SERVICE INSTRUCTION

STÖRUNG DER KRAFTSTOFFDRUCKANZEIGE BEI ROTAX® MOTOR TYPE 912 (SERIE) SI-912-008

Störung der Kraftstoffdruckanzeige bei ROTAX® Motor Type 912 (Serie)

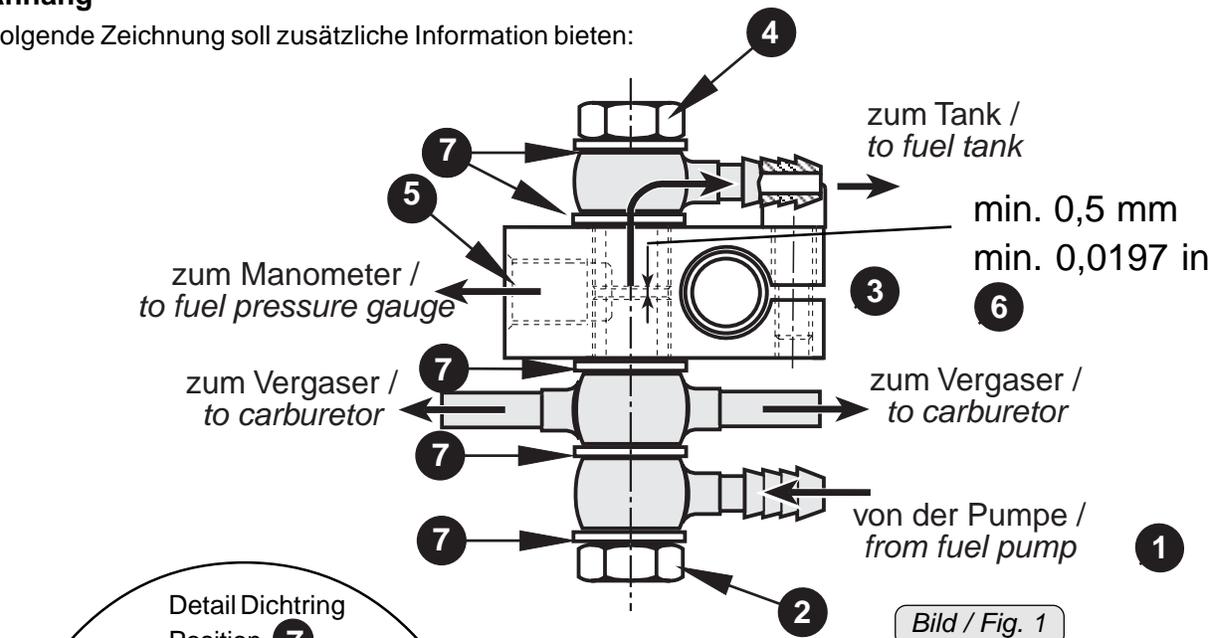
Der Kraftstoff gelangt von der Kraftstoffpumpe (1) über die Hohlschrauben (2 und 4) zu den Vergasern. Der Kraftstoff gelangt weiters über das Klemmstück (3) durch den Freiraum (6) zwischen den beiden Hohlschrauben und beaufschlagt die Bohrung (5) mit Druck zur Versorgung des vom Kunden optional installierten Kraftstoffdrucksensors. Zu geringe Toleranzen der Komponenten kann dazu führen, dass sich der Freiraum (6) schließt oder zu schmal wird, um den Kraftstoff in den Teil zur Bohrung (5) zu leiten. Dies kann zu einer teilweisen oder kompletten Störung des vom Kunden installierten Kraftstoffdrucksensors führen.

Aufgrund der technischen Auslegung wird der Treibstoff von der Hohlschraube (2) zu der anderen Hohlschraube (4) weitergeleitet und hat keinen Einfluß auf die Kraftstoffversorgung der Vergaser.

Auf jeden Fall muss zwischen den beiden Hohlschrauben ein Freiraum (6) von min. 0,5 mm bleiben.

Sollten die Kontrollen der im Kap.1.3 angeführten Komponenten in Ordnung sein und trotzdem der Freiraum unterhalb des Minimums liegen, so sind alle Dichtringe (8x13x0,8) durch die Dichtringe TNr. 950143 (8,2x13x1,4) zu erneuern.

Bild / Fig. 2

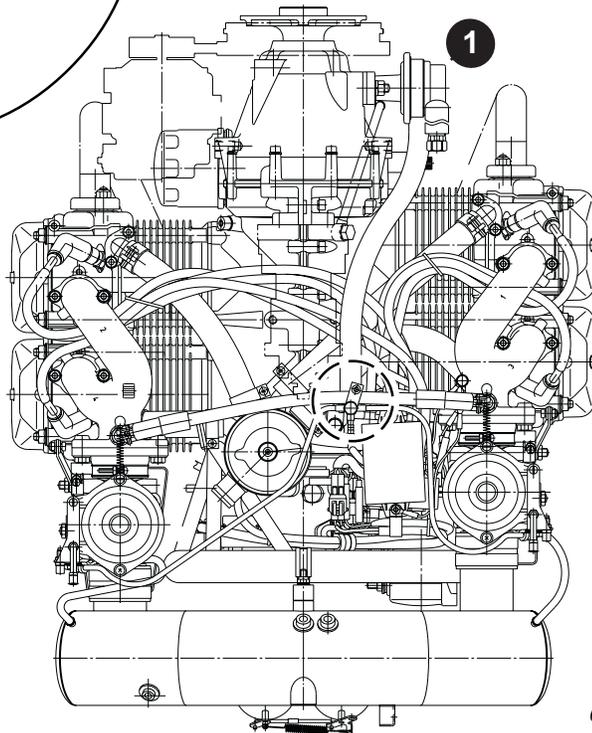
- || Bei ungünstiger Kombination von Toleranzen zwischen den Hohlschrauben TNr. 940872 und 941780 am Klemmstück TNr. 851325 kann es zu einer Störung kommen bzw. zu einem Ausfall der vom Kunden eingebauten Kraftstoffdruckanzeige führen.
